Technical Service Pointer

Technical Service Pointer #: W11750573 Rev. B
Action Required: Mandatory
Release Date: September, 2024

Top Load Washer Vertical Drain Pump Not Draining

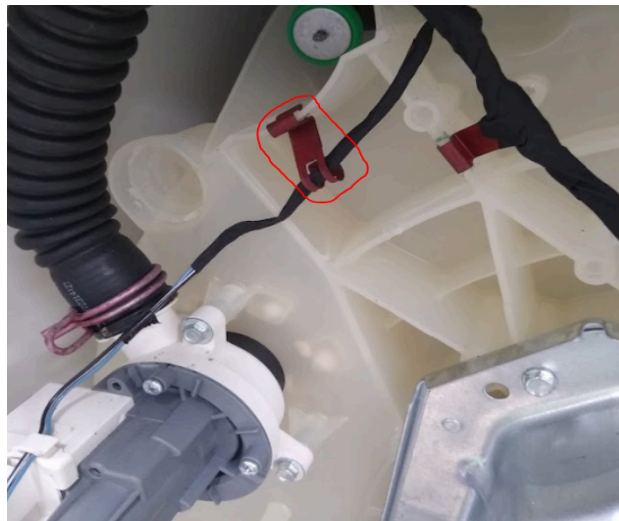
Vertically mounted drain pump not draining and/or F9E1 fault code.

- Broken wire harness due to inadvertent hand cart interaction during installation or during extreme off-balance load scenarios.
- Drain pump connector unplugged.
- Drain pump open circuit.
- Drain pump clogged.

- Inspect the lower harness for broken wires or damage. If damaged, replace the lower harness - see parts list for part number. In addition, add clip part number W11284522 to secure the drain pump wire harness along the tub, as shown below:

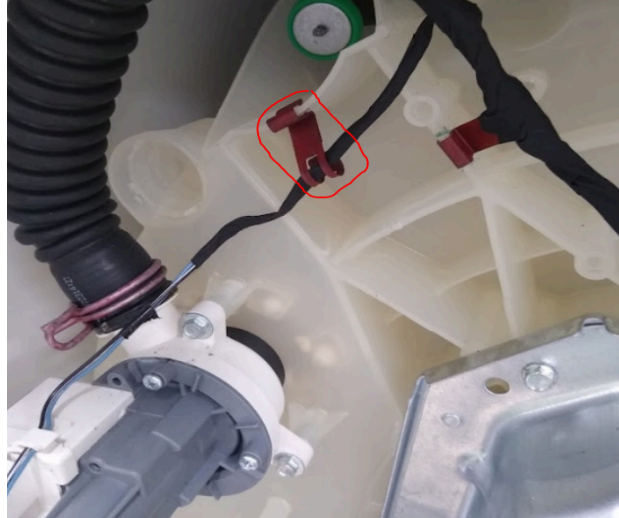
Problème possible :
La pompe de vidange montée verticalement ne vidange pas et/ou le code d'anomalie F9E1 s'affiche.

courriel, consulter https://www.servicebench.com/	avec le chariot à main lors de l'installation ou lors de situations de charge en déséquilibre extrême. • Connecteur de la pompe de vidange débranché. • Circuit ouvert de la pompe de vidange. • Pompe de vidange obstruée. Mesure corrective : AVERTISSEMENT  Risque de décharge électrique Déconnecter la source de courant électrique avant l'entretien. Replacer les pièces et panneaux avant de faire la mise en marche. Le non-respect de ces instructions peut causer un décès ou une décharge électrique. • Inspecter le faisceau inférieur pour vérifier que les fils ne sont pas cassés ou endommagés. S'il est endommagé, remplacer le faisceau inférieur – voir la liste des pièces pour le numéro de pièce. Utiliser aussi l'attache no W11284522 pour fixer le faisceau de câbles de la pompe de vidange le long de la cuve, comme illustré ci-dessous :
---	--

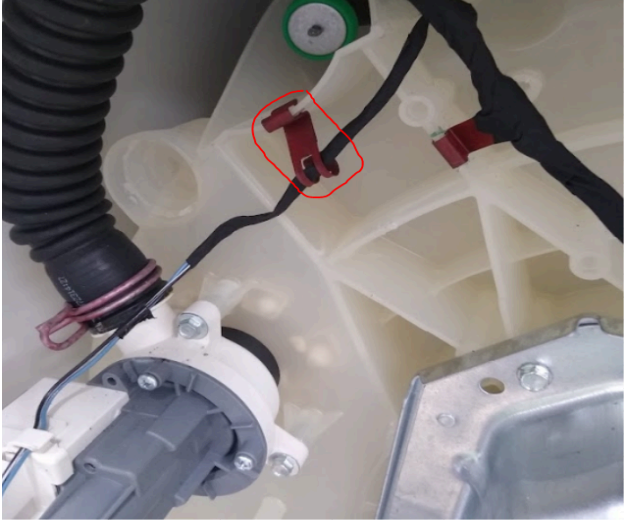
Causas potenciales: • Mazo de cables roto debido a la interacción involuntaria del carro de mano durante la instalación o durante situaciones extremas de carga fuera de equilibrio. • Conector de bomba de desagüe desenchufado. • Circuito abierto de la bomba de desagüe. • Bomba de desagüe obstruida. Corrección: ADVERTENCIA  Peligro de choque eléctrico Desconecte el suministro de energía antes de realizar el servicio. Vuelva a colocar todas las piezas y paneles antes de ponerlo a funcionar. Si no lo hace, puede ocasionarse una descarga eléctrica e incluso la muerte. • Inspeccione el mazo de cables inferior en busca de cables rotos o daños. Si está dañado, reemplace el mazo de cables inferior; consulte la lista de piezas para conocer el número de pieza. Además, agregue el clip número de pieza W11284522 para asegurar el mazo de cables de la bomba de desagüe a lo largo de la cuba, como se muestra a continuación:

• Asegúrese de que la conexión del cable de la bomba de desagüe está bien enchufada. • Mida la resistencia de la bomba de desagüe para asegurarse de que se encuentra dentro del rango correcto; consulte el manual técnico para obtener más información. Si está fuera de tolerancia, sustitúyala. • Inspeccione visualmente la bomba de desagüe para detectar cualquier objeto extraño que la obstruya.
--	--
